Comune di
BENTIVOGLIO

VARIANTE AL RUE 6/2015

*Relazione illustrativa
Modifiche normative e cartografiche*

ELAB. 1

MODIFICA CARTOGRAFICA TAV 1 – scala 1/5000 - Tavoletta n. 31

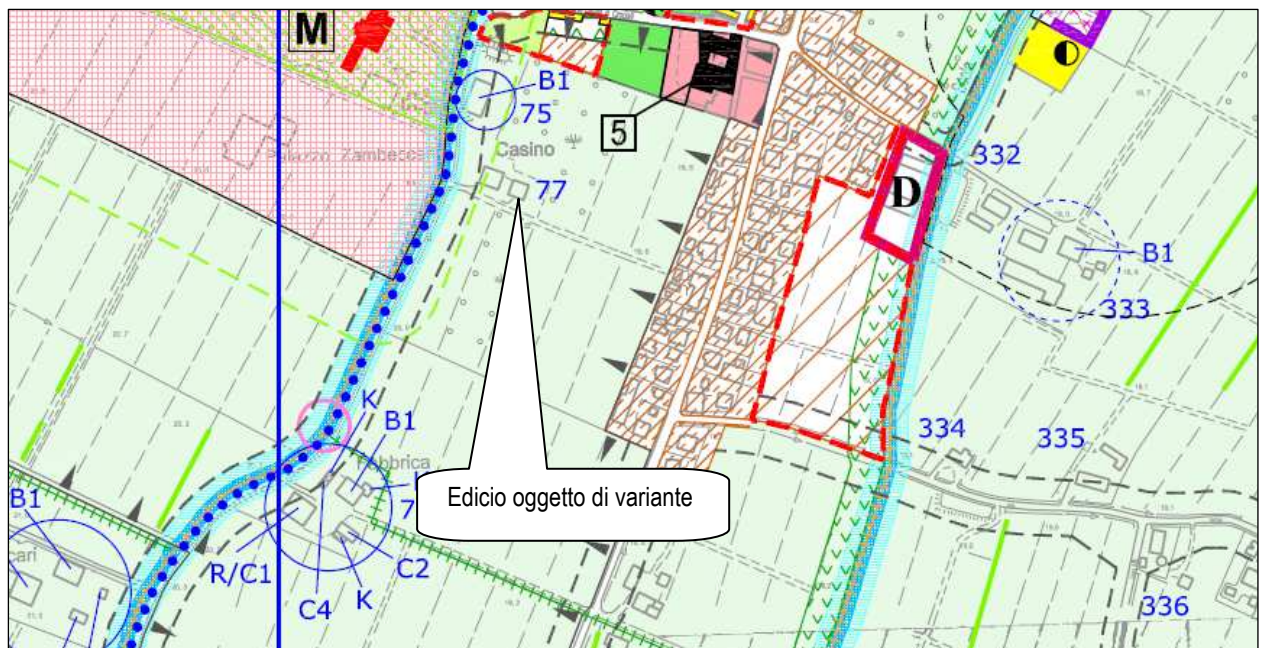
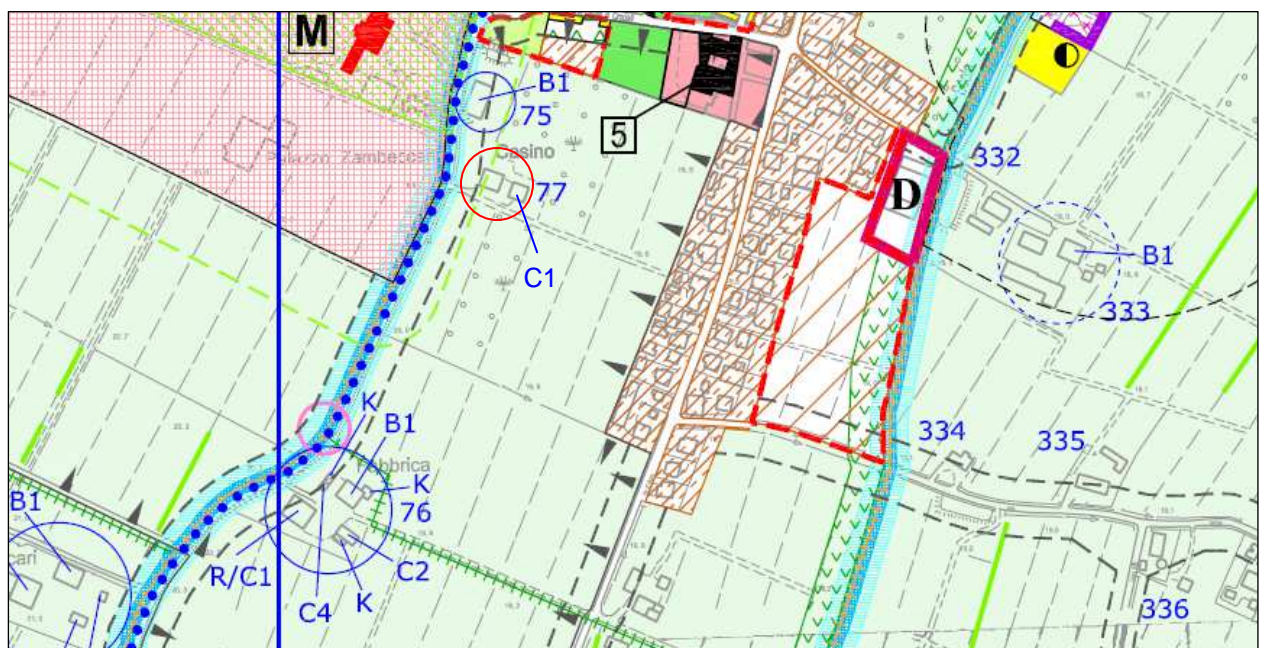
Rivisitando il sito si può rilevare come il fabbricato in oggetto si presenta a forma rettangolare, a doppia falda, caratterizzato da un porticato con pilastrature in mattoni ancora evidenti, ancorché in parte tamponato.

Si ritiene che esso assuma effettivamente le caratteristiche tipologiche di una ex stalla-fienile e come tale meritevole di una classificazione tipologica di valore.

A seguito di tale classificazione, si ritiene altresì di inquadrare l'edificio e la relativa corte fra gli *"Edifici di valore storico-testimoniale riconoscibile, con o senza elementi incongrui"* di cui all'art. 21.2, lettera B del RUE, e quindi individuato con cerchiatura rossa.

La presente modifica interessa esclusivamente la parte cartografica ed in particolare la Tavola n. 1 del RUE *"Disciplina del territorio extraurbano"* scala 1:5000, tavoletta n. 31, di cui viene rappresentato lo stralcio dello stato di fatto e della proposta di modifica.

Edificio oggetto di variante
